Commentaar op voorstellen aanpassing Plantage Parklaan/ Plantage Middenlaan vanuit de doelstelling *vergroten verkeersveiligheid*.

Aan: CVC - Centrale Verkeers Commissie

Van: Plantage Weesperbuurt-Overleg (PWO)¹ / omwonenden PI Middenlaan/PI Parklaan

Datum: 25 oktober 2021.

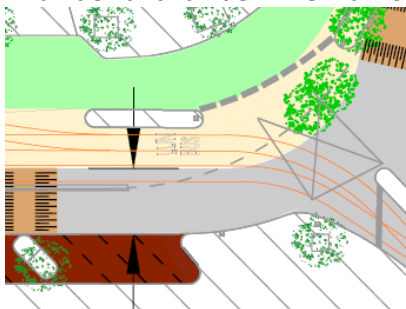
* **smalle rijbanen met drempels.** De geplande rijbanen zijn samen (tweerichtingsverkeer) 5.80 m breed, zonder marge aan weerskanten, zonder marge tussen de twee rijbanen. Aan de ene kant ligt verhoogde tramhalte, aan de andere kant zijn langsrij, en verderop schuin, geparkeerde auto's (waarbij opgemerkt moet worden dat de langsrij-parkeerders tegenwoordig regelmatig te breed zijn voor de parkeervakken of onzorgvuldig zijn geparkeerd, waardoor de auto's gedeeltelijk op de rijbaan staan en er nog minder breedte overblijft).

De rijbanen zullen drempels krijgen om de auto's tot 30 km max te dwingen.

* **fietsers:** fietsers rijden met de auto's op de rijbaan. Er zijn hier geen 'veilige' voorzieningen voor fietsers : geen vrij liggend fietspad, geen fietsstrook, geen straat met rode stroken 'fietsers te gast'. Daarvoor geeft de bestaande situatie onvoldoende ruimte.

* **de nood- en hulpdiensten.** Het plan voorziet in een vergroende trambaan. De nood- en hulpdiensten zullen dus op hun bestaande doorgaande **route 2**, ook, samen met de fietsers en de auto's, over de smalle rijbanen rijden, en ook over de 30 Km -drempels.

* **Verkeer mag niet worden belemmerd .** Op een GOW 30 (zie eerder genoemde rapport *Amsterdam veilig en leefbaar*) moet worden gegarandeerd dat de doorstroom van het verkeer niet te zeer zal worden belemmerd. De veiligheid van fietsers moet daarbij een essentieel criterium zijn.

* **Auto's zullen de fietsers moeten passeren** Het doorgaande verkeer (auto's, busjes en vrachtwagens) zullen op de versmalde rijbanen de fietsers moeten passeren. Er is geen ruimte ingepland tussen rijbanen van de tegenliggers, de auto's zullen strak langs elkaar moeten rijden – en ze zullen over de middenstreep moeten rijden als ze een fietser passeren.

* **Hoofdnet fiets:** de straat is onderdeel van Hoofdnet fiets. Daaruit volgt dat aan fietsers in ieder geval genoeg ruimte moet worden geboden. Op deze straat is nog relevant dat er veel jeugd fietst – onder andere door de tennisbanen (veel jeugd) en ook wegens Artis (veel ouders met kind-bakfietsen, en ook veel jonge kinderen naast de ouders op de fiets). Zij lopen straks meer risico dan nu.

* **fietsers en tramrails op de Plantage Parklaan**

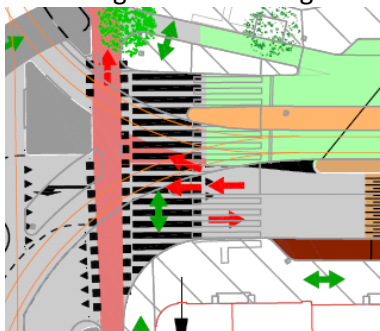
In het voorliggende plan zijn aan de kant van de Anne Frankstraat de drie bestaande tramrails getekend. Eerder werd door de gemeente aan de buurt medegedeeld dat er wellicht één trambaan weg zou kunnen – de vraag is of dat kan, met de functie die de tram heeft (calamiteitspoor en eindhalte). De gemeente heeft de 3 tramsporen in ieder geval nog altijd op de tekening staan die nu aan de CVC wordt voorgelegd. De rijbaan vanaf de hoek met de Anne Frankstraat gaat daar dus **over de trambaan**. Dat betekent dat de fietsers (samen met de auto's op dezelfde rijbaan) daar zijn gedwongen worden **tussen de tramrails** te fietsen, samen met auto's die hen zullen willen passeren.

Fietsers die vanaf de PPL **rechtsaf** willen slaan, moeten **op de zebra** onder een ongunstige hoek (in de lengterichting - niet dwars) de tramrails oversteken om op het fietspad richting Muiderstraat te komen.

Ook fietsers die vanaf de PPL **linksaf** slaan, moeten onder een ongunstige hoek (in de lengterichting) de tramrails oversteken.

ii **Hoek PPL (naast Wertheimpark)/PML - verleggen van de zebra**

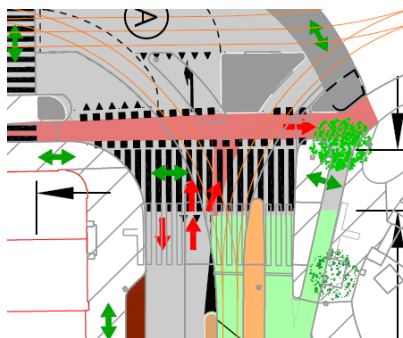
Detail van het voorliggende voorstel A : De zebra wordt opgeschoven richting de hoek. Er is geen ruimte meer tussen de zebra en het fietspad.

In de huidige situatie komen de auto's eerst bij de zebra – daar wachten ze voor overstekende voetgangers. Vervolgens kunnen de auto's tussen de zebra en het fietspad staan wachten om de fietsers, rijdend op de PML (Plusnet-fiets), voorrang te verlenen. De situatie is extra duidelijk door de haaiantanden voor het fietspad.

In voorstel A zal de situatie voor voetgangers en fietsers minder veilig worden. Immers: De zebra en het fietspad liggen tegen elkaar aan en de auto's zullen dus op de zebra staan als zij wachten voor de fietsers. De haaiantanden voor het fietspad komen te vervallen: geven de auto's dan nog voorrang aan de fietsers die van links komen?

In de bestaande situatie moeten de auto's opletten (over de schouder kijken) of er fietsers aankomen, vervolgens nemen ze de bocht. Na de bocht komen zij bij de zebra. Zo is nu voldoende ruimte om na het fietspad nog stil te staan voor de zebra.

In voorstel A die ruimte er niet meer. De zebra begint al in de ronding van de weg (de elektriciteitspaal komt dus midden voor de zebra te staan). De auto's moeten straks over hun schouder kijkend niet alleen op de fietsers letten maar ook op de voetgangers die ook nog van achter de elektriciteitspaal de zebra op zouden kunnen stappen. De auto's zullen dan in veel gevallen op het fietspad komen stil te staan. Daarbij liggen er dan ook de twee rijbanen (twee richtingen) vlak naast elkaar. De rechts afslaande auto's moeten met tegenliggers rekening houden. De manoeuvreerruimte voor de rechts afslaande auto's is in deze bocht is verkleind, de veiligheid van fietsers wordt daar niet mee gediend.

Plan A: Detail kruising PPL/PML :

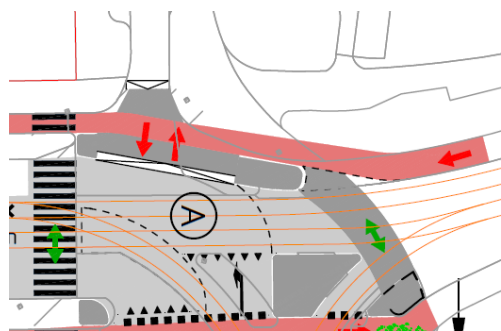
Op zich zou het voorstel kunnen, maar bewoners zien toch een paar nadelige consequenties en vragen zich daarbij niet af er geen betere (veiliger) aanpassingen denkbaar zijn.

* Men vraagt zich af waarom het rechtgetrokken fietspad de veiligheid zou bevorderen. Bovenal is de vraag of het überhaupt kan: de foto’s laten zien dat er een elektriciteitspaal in de weg staan. De gemeente zal die moeten verplaatsen.

* Auto’s moeten voorrang verlenen aan fietsers die komen vanaf de Muiderstraat, en ook aan de auto’s die vanuit de Plantage Parklaan linksaf de Plantage Middenlaan opdraaien. Het ontwerp garandeert echter geen ‘vrije’ doorgang voor de fietsers op de PML (Plusnet-fiets). De auto’s zullen straks (deels) **op het fietspad** staan te wachten, om (althans, als dat de bedoeling blijft) voorrang te geven aan auto’s die vanuit de PPL linksaf de PML opdraaien. En: hopelijk zullen daar ook nog haaiantanden duidelijkheid schaffen over de voorrangssituatie?

* De uitritconstructie is daarbij óók ongunstig omdat de **bromfietsers** , komend vanaf Hortus, die hun route rechtdoor op Plantage Middenlaan willen vervolgen, precies op de kruising, op de uitritconstructie, van het fietspad de rijbaan op moeten gaan. Zij zullen op dat punt kruisen met fietsers die uit dezelfde richting komen maar linksaf willen slaan naar de PPL.

* Het plan geeft geen logische route voor de (vele) fietsers die van af Muiderstraat aan komen, en links af willen slaan naar de Plantage Parklaan

- * **Drempel en haaiantanden (stopbord?) vóór het fietspad. Helderheid voor auto's komende vanuit PI Parklaan / Hortus dat ze af moeten remmen en voorrang moeten verlenen aan fietsers én aan auto's van links,**

- * **Verleg het fietspad niet.**
- * **Maak (met belijning?) duidelijk dat de brommers al voor de kruising van fietspad naar rijbaan moeten gaan. Haal op die plek dus de vluchtheuvel weg. De bromfietsen moeten al eerder rechtdoor de rijbaan op kunnen rijden om gedoe met de links afslaande fietsers te voorkomen.**

- * **Er zou met heldere belijning een ronde 'afslag' voor de fietsers vanaf Hortus/PML naar PPL ontworpen kunnen worden. Eerder linksaf kunnen slaan dan pas op de uitritconstructie biedt meer overzicht en vermindert het conflict tussen fietsers en bromfietsers (op de foto hierboven is te zien hoe fietsers in de huidige situatie links af slaan – iets dergelijks zou helder aangegeven moeten worden) .**

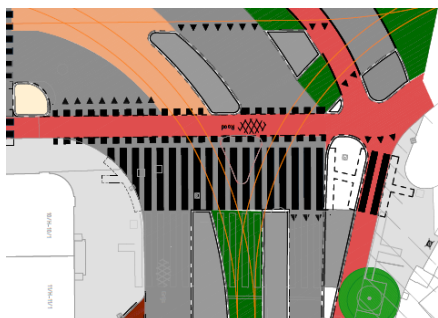
Voorstel B, gebaseerd op ideeën die vanuit de buurt, zorgt voor veel minder wijzigingen ten opzichte van de huidige situatie. De rijbanen blijven aan weerskanten, de breedte van de rijbanen blijft – zo lijkt het, redelijk gelijk aan de huidige situatie (ieder 3,85). Het is dus een situatie van een GOW30 (zie hierboven) met fietsers op de rijbaan

De vergroening betekent (zie ook hierboven het commentaar op plan A) ook nu dat de nood- en hulpdiensten over de rijbaan zullen moeten, waar de fietsers samen met de auto's op een 3,85 brede rijbaan rijden, met drempels om verkeer tot max 30 km te dwingen.

Ook bij plan B lijkt het dat er niet naar wordt gestreefd om tot aanpassingen te komen die horen bij de eisen die gesteld kunnen worden aan een GOW 30 - voor zover daar tot op heden beleid over is geformuleerd. De situatie wordt niet beter. Integendeel, doordat de nood- en hulpdiensten op de rijbanen (zonder aparte fietspaden of fietsstroken) zullen moeten gaan rijden, zal in het bijzonder voor fietsers de onveiligheid toenemen.

Detail plan b: uitritconstructie (bovenaan afbeelding) komende uit PPL/Hortus

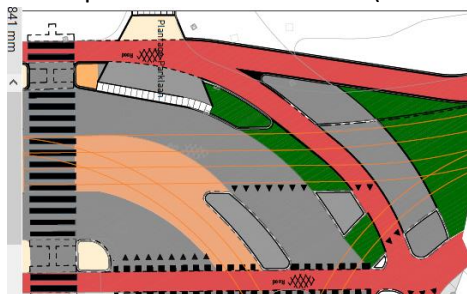
Ook in dit ontwerp is de vraag of het plan de huidige situatie verbetert. Er staan ook hier geen haaiantanden meer getekend, die, zoals nu, de auto's erop wijzen fietsers van links voorrang hebben. En ook in dit plan zullen de auto's **op het fietspad** staan als zij wachten om voorrang te geven aan de van links komende auto's vanuit de PPL

De situatie voor de fietsers die, komende vanaf de Muiderstraat, linksaf de Plantage Parklaan willen inslaan, verslechtert ten opzichte van de huidige situatie. Voorstel B is daarbij nog weer anders dan plan A. In plan B is nu een stukje groen gepland, kennelijk om de fietsers effectief te hinderen in het nemen van een bocht. In dit plan worden zij gedwongen echt tot op de drempel te rijden en dan een haakse bocht naar links te maken, waar zij, ook hier, geconfronteerd worden met de passerende brommers die juist daar drempel af rijden om rechtdoor de Plantage Middenlaan op te gaan.
